SI2019-008

Con respecto a 8DB 355 013-651 (T1736) → 8DB 355 025-381 (T2638) / 8DB 355 025-391 (T2639)

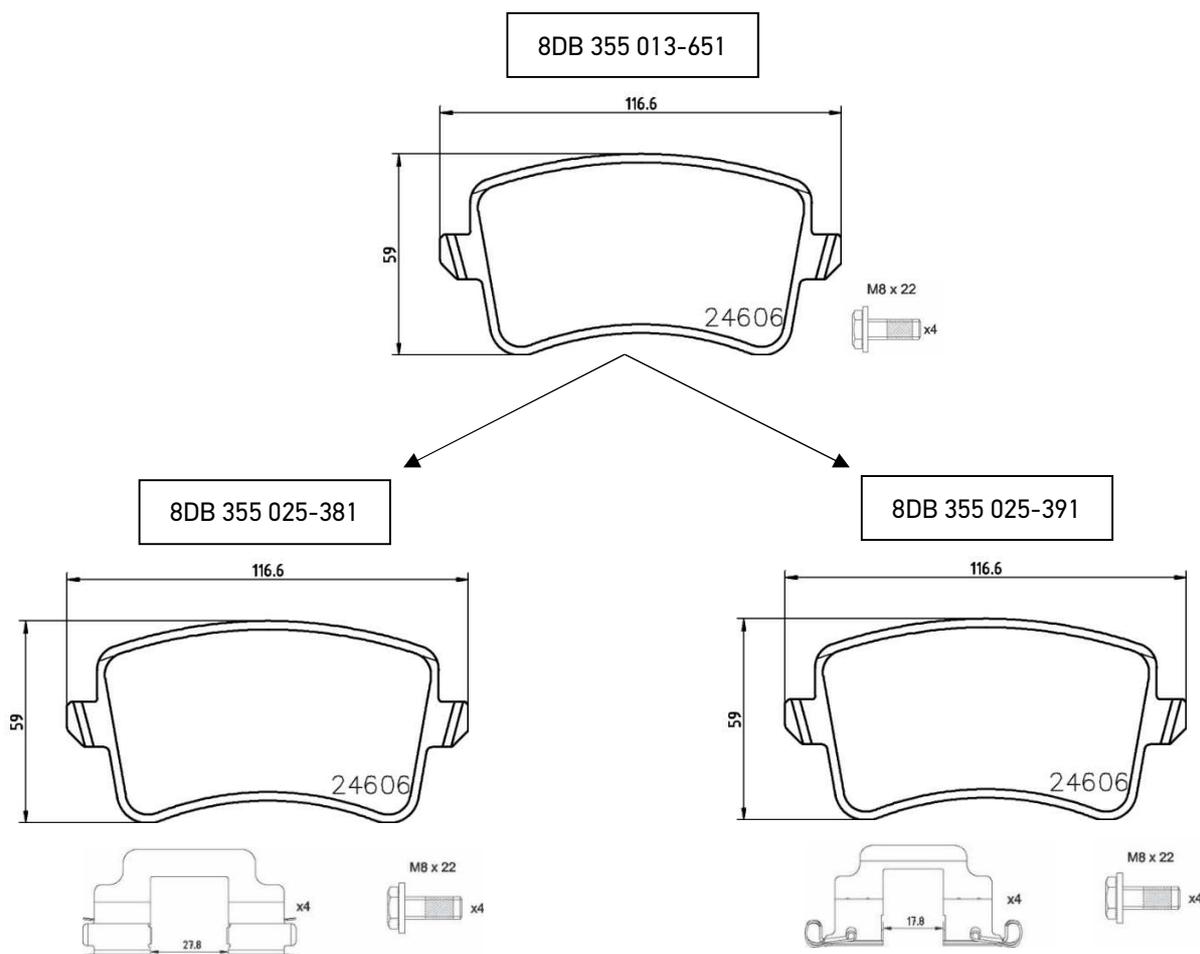
Para optimizar la especificación del producto para el juego de pastillas de freno 8DB 355 013-651 y con el fin de subrayar el enfoque de equipo original, se decidió añadir kits de accesorios al juego.

Dependiendo de la especificación del vehículo, se necesitan dos kits de accesorios diferentes. Para cumplir con estos requisitos, el 8DB 355 013-651 se ha dividido en dos números de pieza diferentes, para que los clientes puedan elegir fácilmente el número de pieza adecuado para sus necesidades.

8DB 355 013-651 se sustituirá por 8DB 355 025-381 (incluidas las calzas de deslizamiento con una separación de aproximadamente 28 mm) y 8DB 355 025-391 (incluidas las calzas de deslizamiento con una separación de aproximadamente 18 mm). Por favor, vea las diferencias en las fotos de abajo.
